**Conseil économique et social**

**Forum mondial de l'harmonisation
des Règlements concernant les véhicules**

Règlement technique mondial n° 9 (Sécurité des piétons):**Proposition de phase 2 du Règlement technique mondial****Proposition d'amendements au Règlement technique mondial
n° 9 (Sécurité des piétons)****Communication de l'expert de la Commission européenne en tant que
Président de l'équipe spéciale chargée de la zone d'impact du pare-chocs
au sein du groupe de travail informel de la phase 2
du Règlement technique mondial n° 9***

«Figure 5A

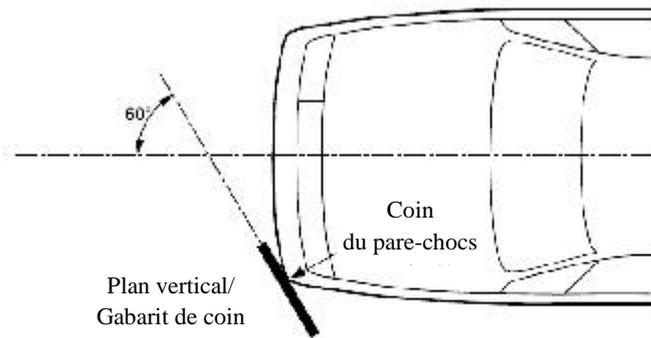
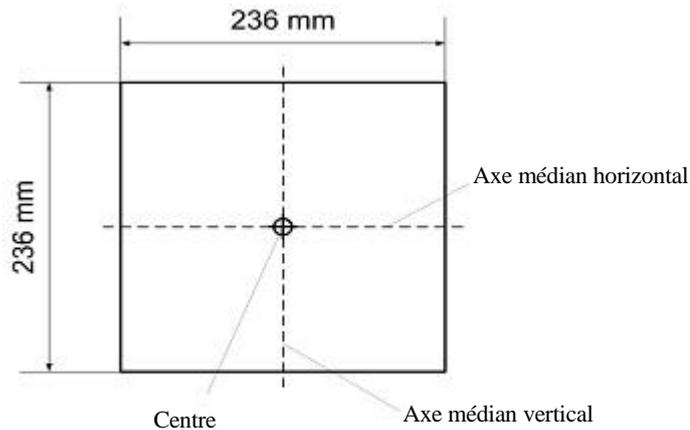
Figure 5, modifier comme suit:

Exemple de coin du pare-chocs (voir par. 3.14; noter que le gabarit de coin doit être déplacé verticalement et horizontalement de sorte qu'il entre en contact avec le contour extérieur/tablier avant du véhicule)

Figure 5C
Détermination du coin du pare-chocs à l'aide d'un gabarit de coin (l'emplacement indiqué est purement indicatif)

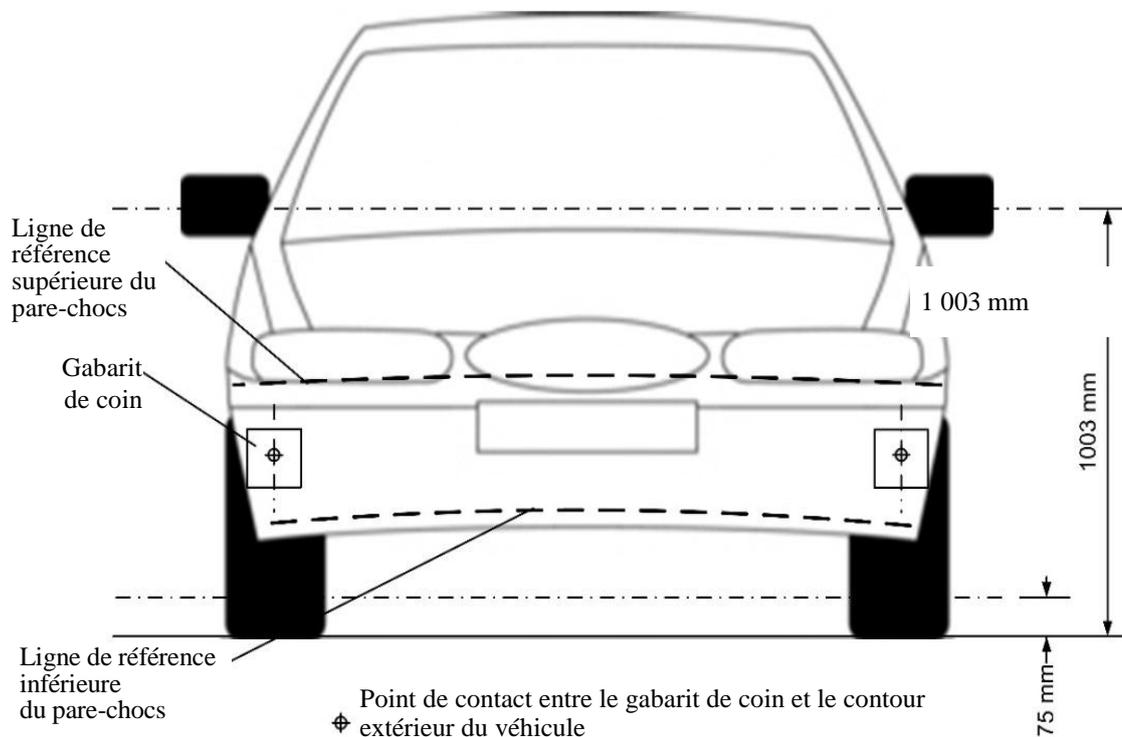
Pour déterminer le coin du pare-chocs, on déplace la surface avant du gabarit de coin parallèlement à un plan vertical formant un angle de 60° avec le plan central longitudinal vertical du véhicule (voir fig. 5A et 5C), le centre du gabarit se situant à une hauteur:

Figure 5D
Détermination de la zone d'impact du pare-chocs (noter que les gabarits de coin doivent être déplacés verticalement et horizontalement de sorte qu'ils entrent en contact avec le contour extérieur/tablier avant du véhicule)

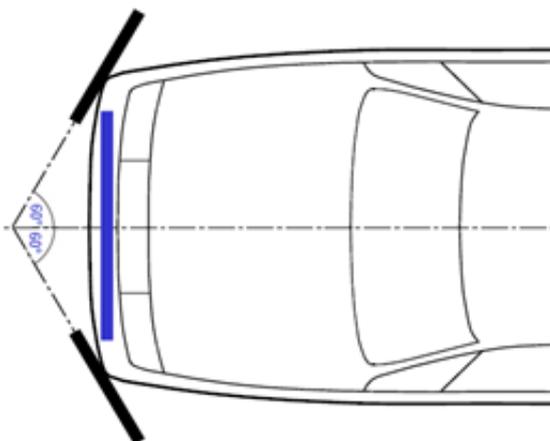
«3.11 **“*Zone d’impact du pare-chocs*”, la partie avant du pare-chocs délimitée par deux plans verticaux longitudinaux qui coupent les angles du pare-chocs et que l’on déplace en parallèle de 66 mm vers l’intérieur. soit la partie du tablier avant du véhicule délimitée par les coins gauche et droit du pare-chocs tels que définis au paragraphe 3.14, diminuée de 42 mm à son extrémité droite et à son extrémité gauche, mesurés depuis le point le plus extérieur avec un mètre à ruban plaqué contre la surface extérieure du véhicule, soit la surface délimitée par les extrémités de la traverse de pare-chocs telle que définie au paragraphe 3.9 (voir fig. 5D), la plus grande des deux surfaces étant retenue.**».
